Fra: Hege og Tom Aslak Aarak[aarak@byggtre.no]
Sendt: 19.12.2023 09:46:37
Til: Bechmann, Pernille[pernille.bechmann@statsforvalteren.no]
Tittel: SV: Søknad om utfylling i Nisser - ber om kommentarer til utkast

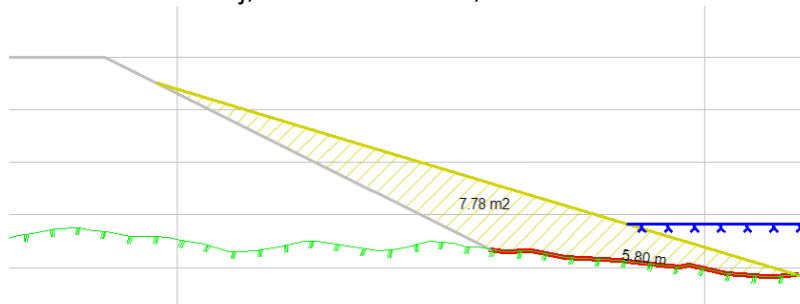
Slik vi forstår saken vil dere fylle ut sand både på sprengsteinsfyllinga, men også noe i forkant, for å etablere en slakere skråning enn den som blir av sprengsteinsfyllinga. Er arealet utenfor sprengsteinsfyllinga inkludert i allerede omsøkt areal på 33 700 m², eller vil sprengsteinsfylling berøre 33 700 m² og sandfylling et areal utenfor det igjen? Hvor stort er i så fall det totale arealet med innsjøbunn som blir berørt av utfylling?

Er det riktig, som tegningen viser, at dere ikke skal legge på sand på utsiden av den ytre utfyllinga?

Svar: Det vil ikke bli fylt noe i forkant, sanden vil bli fylt på utlagt steinfylling (som vist nedenfor, grå strek er topp steinfylling, gul strek er topp sandfylling). Areal på 33 700 er kun for steinfylling, areal utenfor steinfyllingen som dekkes med sand er ca. 4 000 m².

Det totale arealet med innsjøbunn som blir berørt er da 37 700m².

Svar: Ja det er riktig. Det skal ikke sand på utsiden av den ytre fyllingen (på grunn av dybde, helning, etc).
